Bebauungsplan Nr. 217/I „Hitdorf-Ost/nördlich Flurstraße“

**Äußerungen zur frühzeitigen Beteiligung der Öffentlichkeit und
der Behörden und sonstigen Trägern öffentlicher Belange gem.
§ 3 (1) und § 4 (1) BauGB sowie
Abwägungsvorschlag der Verwaltung mit Beschlussentwurf**

Erläuterungen zu dem beiliegenden, eigenen Bebauungsplanentwurf:

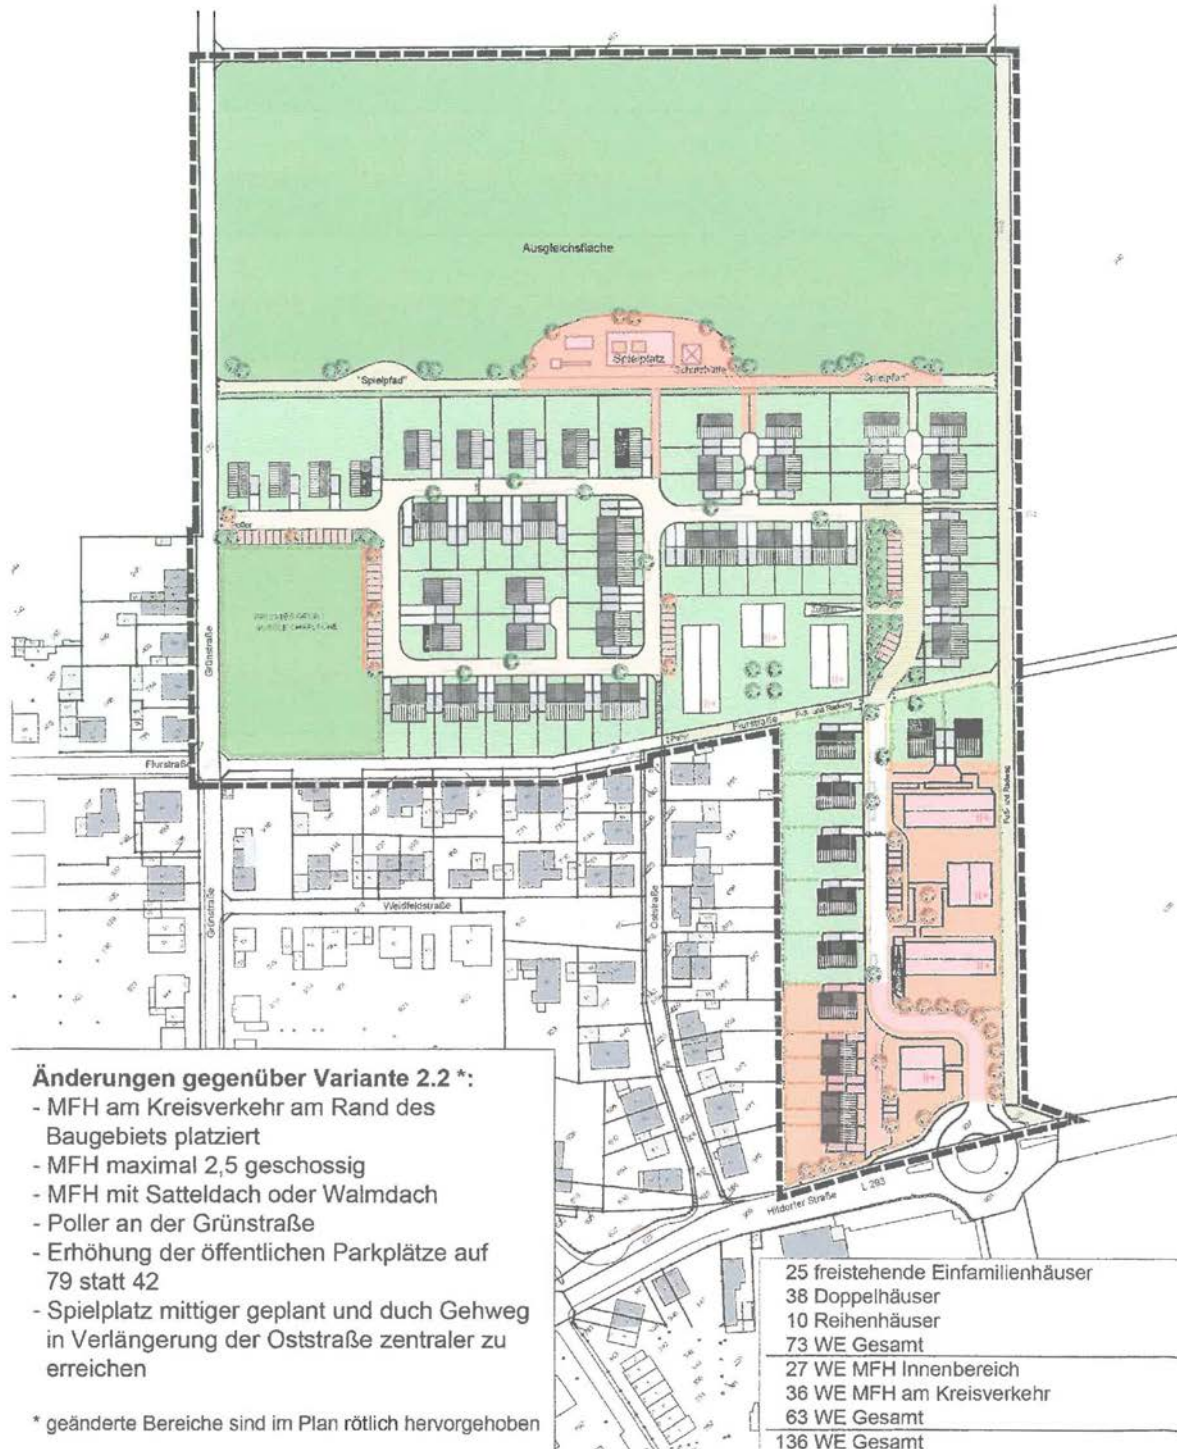
- In diesem Entwurf werden die MFH am Kreisverkehr am Rand des neuen Baugebietes geplant. Durch die Abwechslung von größeren Wohnhäusern und kleineren Quadratischen entsteht eine aufgelockerte Bauweise. Ein kleiner Platz bildet das Zentrum dieses Wohnkomplexes. Die Parkplatzanzahl wird durch zusätzliche Parkbuchten in direkter Nähe der MFH erhöht.

- Angrenzend an die bestehende Bebauung der Oststraße werden nun Reihenhäuser, Doppelhäuser und Einfamilienhäuser geplant. Dadurch kann sich die Höhe der Gebäude von der alten Bebauung an der Oststraße zu den MFH am Rand stufenweise steigern. Auch das Bild am direkten Ortseingang von Hitdorf wird sich nicht durch große Wohnblöcke auszeichnen. Die Reihenhäuser und das kleine, quadratische Wohnhaus an der Hitdorfer Straße werden sich harmonisch an das bestehende Ortsbild anpassen.

- Die MFH sind in diesem Entwurf alle als 2,5 geschossige Häuser geplant. Die angegebene Zahl der Wohneinheiten haben wir dabei wie folgt berechnet:
 - o Quadratische Wohnhäuser mit 2 Wohnungen pro Etage => 6 Wohnungen je Haus

Der städtebauliche Entwurf wurde im Nachgang zur frühzeitigen Beteiligung gem. § 3 Abs. 1 und § 4 Abs. 1 BauGB angepasst. Auf eine 3- bis 3 ½ geschossige Bebauung wird in Gänze verzichtet. Sowohl die Einfamilienhausbebauung als auch der Geschosswohnungsbau soll in 2- bis 3-geschossiger Bauweise (gemäß neuer Bauordnung NRW) mit Satteldach errichtet werden und somit der Ortseingangssituation und dem örtlichen Bebauungscharakter Rechnung getragen werden. Zur Höhenbegrenzung der Häuser wird durch den Bebauungsplan zudem eine maximale Gebäudehöhe festgesetzt.

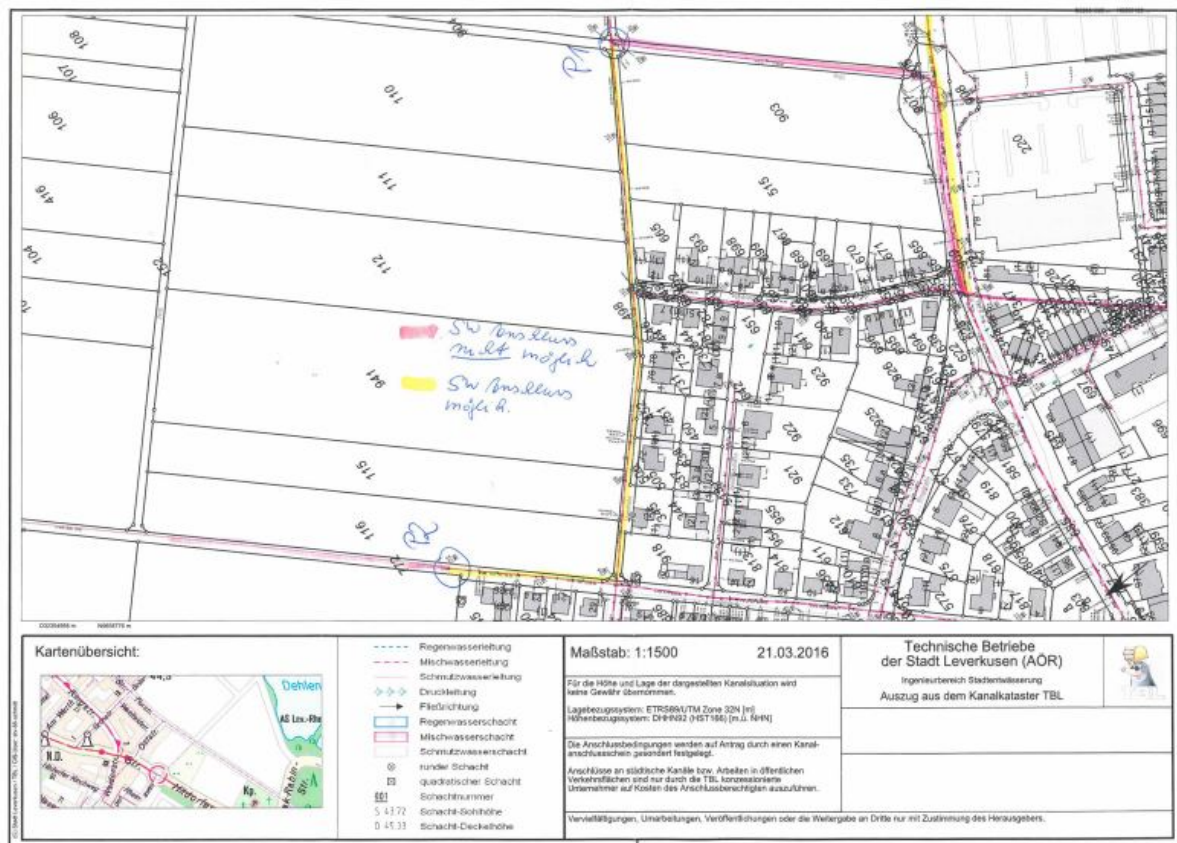
Bei den vorgestellten Varianten kommt es zu keinen Konflikten mit dem bestehenden Kanal. Die möglichen Anschlusspunkte an den bestehenden Kanal sind im beigefügten Lageplan gelb markiert. Der rot markierte Kanal steht nicht für die Entwässerung zur Verfügung.

Die TBL weisen aber darauf hin, dass sehr wahrscheinlich mit erheblichen Geruchsbelästigungen am Punkt P1 gerechnet werden muss. Grund hierfür ist der sogenannte „Entspannungsschacht“, an dem die Schmutzwasserdruckrohrleitung des Pumpwerks Hitdorf endet. Im Jahr 2000 wurde genau dieser Schacht incl. 270 Meter Kanal neu gebaut. Grund der Baumaßnahme waren Geruchsbelästigungen am damaligen Entspannungsschacht im Bereich der Oststraße/ Hitdorfer Straße.

Das auf den Straßen anfallende Niederschlagswasser soll nach Möglichkeit an die bestehende Kanalisation in den angrenzenden Straßen angeschlossen werden. Die Technischen Betriebe der Stadt Leverkusen haben im Zuge der Abstimmung bestätigt, dass die Kanalisation hierzu ausreichend dimensioniert ist. Da das vorliegende Plangebiet nicht im Generalentwässerungsplan der Stadt Leverkusen berücksichtigt wurde, sind zur Umsetzung dieser Variante eine Nachberechnung des Generalentwässerungsplans und eine Genehmigung der Bezirksregierung erforderlich. Alternativ schafft der Bebauungsplan die planungsrechtlichen Voraussetzungen für die Errichtung einer Regenwasserbehandlungs- und -versickerungsanlage im Nordosten des Plangebietes. Aufgrund der Lage des Plangebietes in der Wasserschutzzone III des Wasserschutzgebietes Leverkusen-Hitdorf besteht eine besondere Schutzbedürftigkeit des Grundwassers. Im Rahmen der Planungen von Regenwasserbehandlungs- und -versickerungsanlagen sind somit die Auflagen, die sich aus der Lage des Plangebietes innerhalb der Wasserschutzzone III ergeben zu berücksichtigen. Mögliche auftretende Geruchsbelästigungen, wie es in der Vergangenheit an bestehenden Entspannungsschächten gegeben hat, können durch technische Maßnahmen vermieden werden.
